今回の報告事項

- 1. 平櫓周辺石垣 危険部位の措置（案）の検討【報告】
- 2. H121、H122の解体範囲案の再検討【報告】

1. 平櫓周辺石垣 危険部位の措置（案）の検討【報告】

2. H121、H122の解体範囲案の再検討【報告】

縦断図

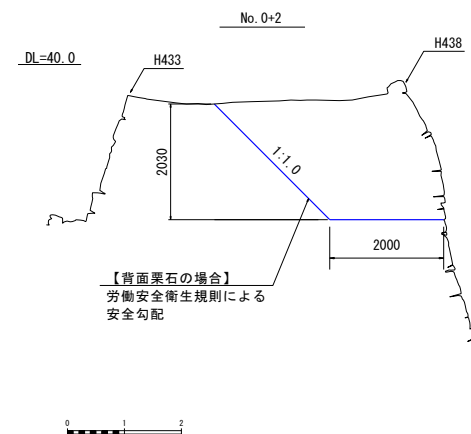
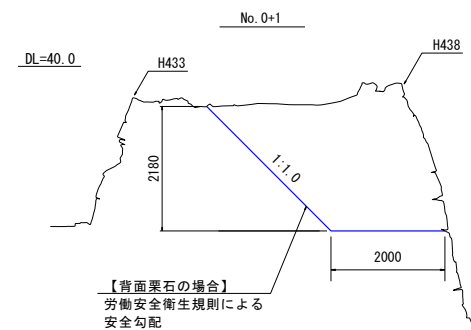
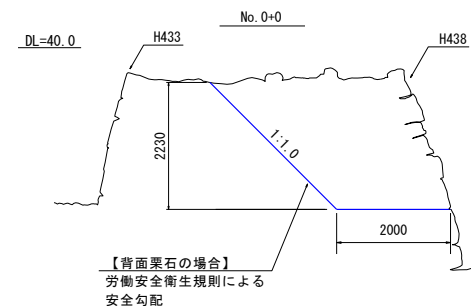
検討事項 1. 平櫓周辺石垣 危険部位の措置（案）について				
1	北野委員	H438の縦断面ライン13.5～14.0付近の危険部位解体（案）の最下部の2石について変状が小さく、残置できるのではないかと。	再検討し、2石を残置できる危険部位解体（案）に変更した	資料3-3
2	山尾委員	H438の危険部位解体（案）が石塁反対側のH433石垣に影響しないのか。	背面栗石の場合の労働安全衛生規則による安全勾配を採用している。影響がないように作業を進める	資料3-3

当初 A=25.7m²変更 A=15.9m²

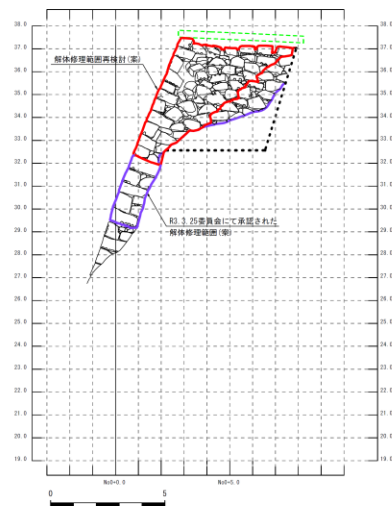
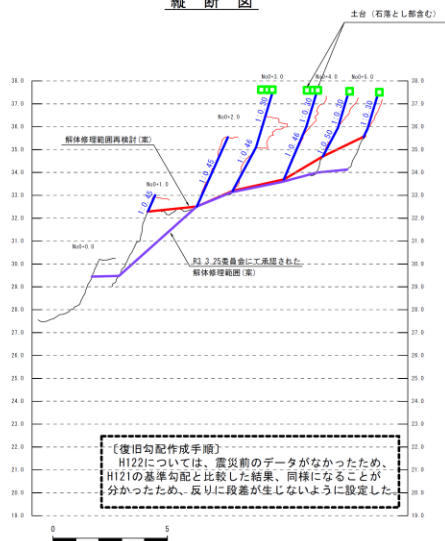
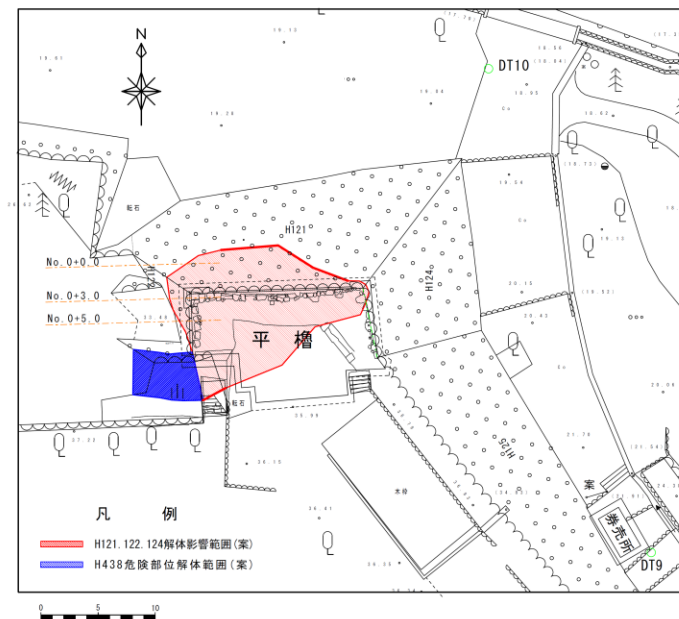
- ・H438とH122は入隅で石材が噛み合い、噛み合っている箇所のH438、H122の変状は大きくないため、H122の解体範囲を縮小する。
 - ・H122の解体範囲を縮小した場合、H121も当初の解体範囲まで解体することができないため、再検討し解体範囲を一部縮小する。
 - ・解体範囲を縮小しても、復旧勾配との離隔は小さく、積み直し可能であると判断しているが、解体作業が進んだ後、最終解体範囲の確認は現地にて行う。
- 資料3-5 平櫓周辺石垣 解体修理範囲（案）の再検討 H122
 - 資料3-6 平櫓周辺石垣 解体修理範囲（案）の再検討 H121
